# 改善箇所説明図

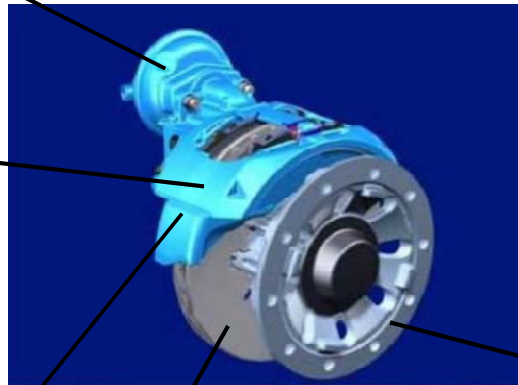
基準不適合発生箇所

ブレーキキャリパーのパッドとディスクの隙間を調整する機構において、構成部品が不適切なため、走行時の振動等によりパッドとディスクの隙間が徐々に狭くなるものがある。そのため、そのまま使用を続けると、ブレーキ引き摺りが発生し、発煙するおそれがある。

全車両、ブレーキキャリパーを対策品と交換する。

識別：ネームプレートに白色ペイントを塗布する。
